INFORME DE HITO DE CONTROL Nº 004-2024-OCI/1319-SCC

"OBRA: MEJORAMIENTO DEL SERVICIO DE PROVISIÓN DE AGUA PARA EL SISTEMA DE RIEGO LA CHACRA EN EL PUEBLO TRADICIONAL YURA VIEJO, DISTRITO DE YURA - PROVINCIA DE AREQUIPA - DEPARTAMENTO DE AREQUIPA"

HITO N° 1: VALORIZACION N°4

IMÁGEN N° 3
SECCION DE CANAL RECTANGULAR PROYECTADO

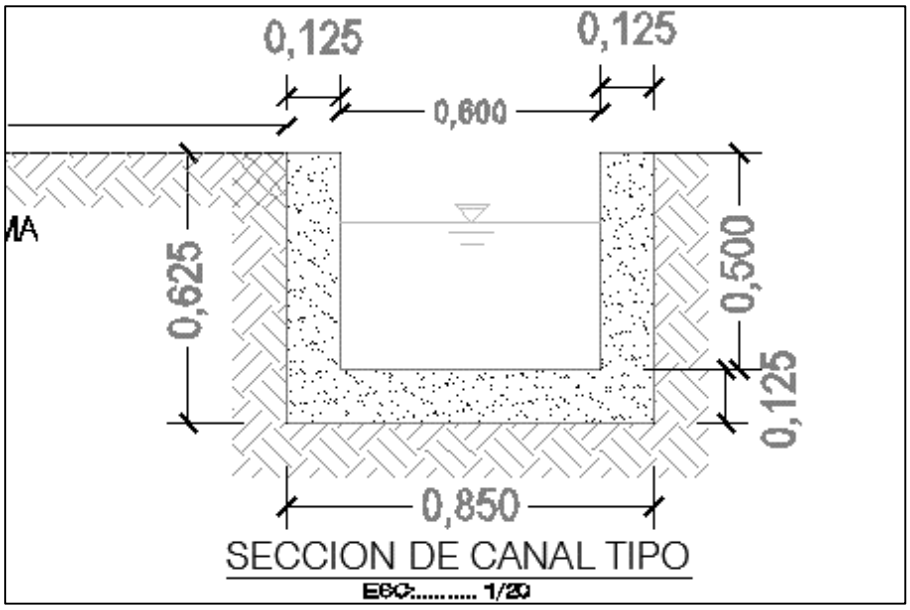
De la imagen precedente, el muro lateral del canal que se viene construyendo se encontraría afectado, además del relleno ejecutado[2], por la sobrecarga del talud inclinado existente a lo largo de todo el tramo proyectado, las cuales ejercerían empuje lateral y ésta a su vez produciría esfuerzos de flexión en la estructura de concreto.

Y, de la revisión al expediente técnico alcanzado por la Entidad, se advierte que no se encontró memoria de cálculo del diseño estructural del canal de concreto; siendo que, los planos referidos a ésta, no consideran armadura de refuerzo frente a posibles esfuerzos de flexión, conforme se muestra en la siguiente imagen:

Al respecto, indicar que los artículos 14.2.1. y 22.6.2 de la norma E.060 Concreto Armado del Reglamento Nacional de Edificaciones, indica que los muros estructurales sean de concreto simple o armado deben diseñarse considerando cargas laterales, según lo siguiente:

Ejecución del canal rectangular de concreto sin diseño estructural que asegure la resistencia frente a cargas laterales afectaría la calidad y vida útil de la estructura construida transgrediendo la normativa técnica aplicable.

CUANTIFICACION DE VOLUMEN DE CONCRETO EN CANAL – VALORIZACION 2 DICIEMBRE 2023

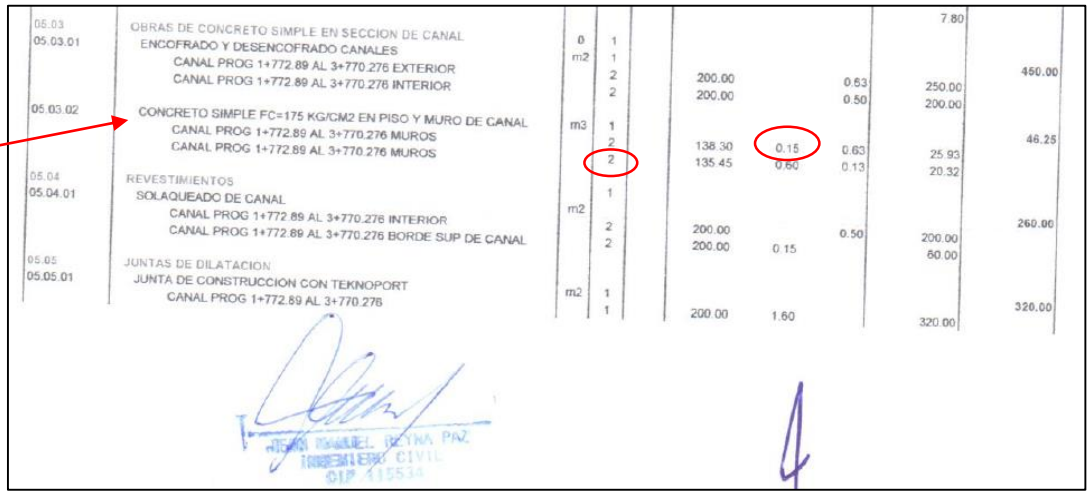
De la revisión a los metrados de las valorizaciones correspondiente a los meses de diciembre 2023[3] y enero 2024[4], la partida 05.03.02 CONCRETO SIMPLE F´C=175 KG/CM2 EN PISO Y MURO DE CANAL cuya unidad de medida es el metro cubico (m3) fue cuantificada con un espesor de muro de 0.15 m y con un factor de dos (2) veces la base de canal, conforme se muestra en las siguientes imágenes:

CUANTIFICACIÓN DE VOLÚMEN DE CONCRETO EN CANAL – VALORIZACION 3 DICIEMBRE 2023

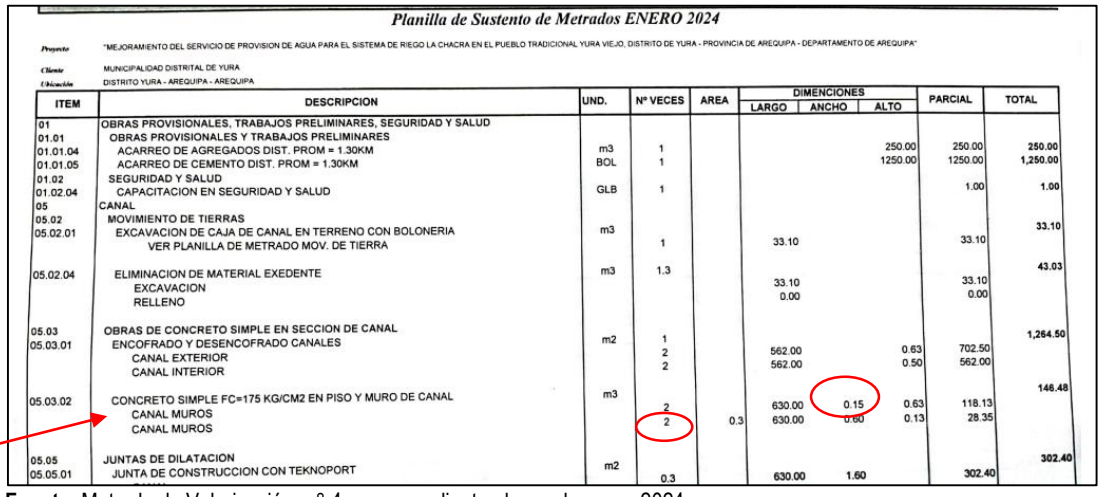
Y, siendo que el canal de concreto tiene una sola (1) base, la duplicidad en la cuantificación de la base de canal en los metrados valorizados contravendría la referida normativa.

IMÁGEN N° 7
DIMENSIONES CANAL DE CONCRETO RECTANGULAR PROYECTADO

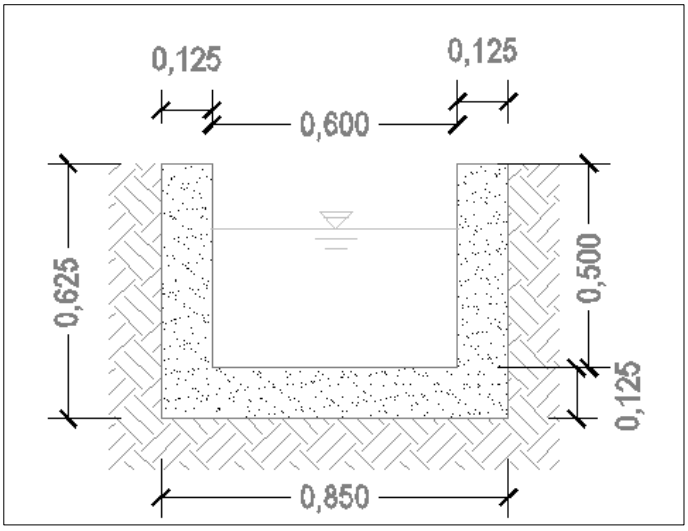
Sin embargo, de la revisión a los planos del expediente técnico, el espesor del muro del canal proyectado es de 0.125 m y con una (1) sola losa como base, conforme se muestra en la siguiente imagen:

A esto, es de indicar que la Entidad no aprobó modificación alguna respecto al espesor de los muros de canal de concreto planteados en los planos del expediente técnico[5], por lo que el dimensionamiento de 0.15m en los metrados valorizados contrario a los 0.125m planteados contravendría la normativa aplicable.
